PRODUKT	AVD.	GRUPP
P	6	65
BETR.	NR.	
Bussning, momentstag	2	
240	DATUM	
	Okt. 85

Service meddelande

Momentstagsbussningar

Borttagning av bussningar

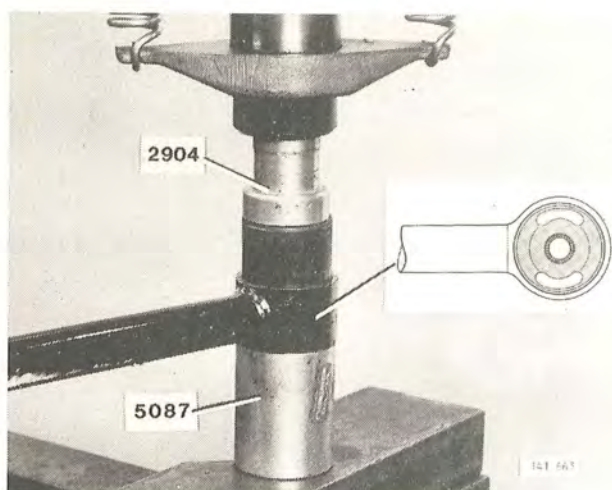
För att lättare kunna ta bort och sätta dit senare typ av momentstagsbussningar som gick i produktion fr o m 1982-års modell har, för i- och urpressning av bussningarna, dorn 5086 ersatts med dorn 2904. Se nedan.

Pressa ur bussningarna. Använd dorn 2904 och 2 V-block som mothåll.
